CORPORACION AUTONOMA REGIONAL DEL MAGDALENA
NIT. 800.099.287-4

RESOLUCIÓN Nº 2 811

POR MEDIO DE LA CUAL SE OTORGA PERMISO DE VERTIMIENTOS AL SEÑOR GUSTAVO ADOLFO GUEVARA SAAVEDRA, PARA LA DESCARGA DE AGUAS RESIDUALES DOMÉSTICAS GENERADAS EN EL ESTABLECIMIENTO DE COMERCIO ESTACIÓN PRADO SEVILLA, UBICADO EN EL MUNICIPIO DE ZONA BANANERA, DEPARTAMENTO DEL MAGDALENA

En cumplimiento de lo ordenado por el acto administrativo de inicio de trámite, se emitió **Concepto Técnico** de fecha 21 de junio de 2021, el cual hace parte integral de la presente resolución, en los siguientes términos:

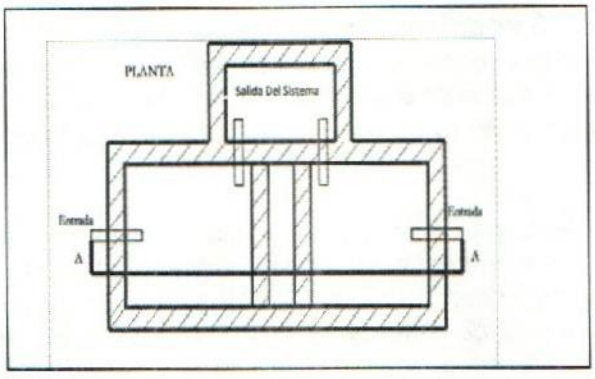
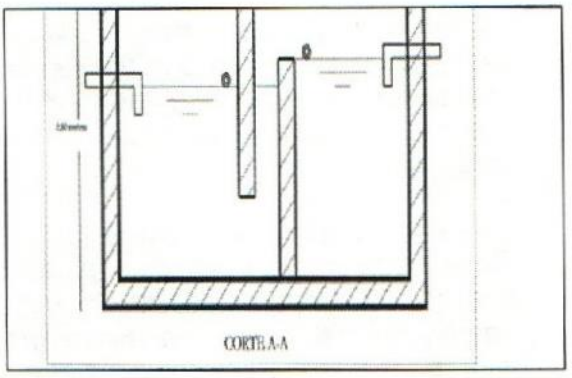
En la Figura siguiente Figura se muestra las dimensiones de las trampas grasas de acuerdo a los rangos de volumen de agua proyectados
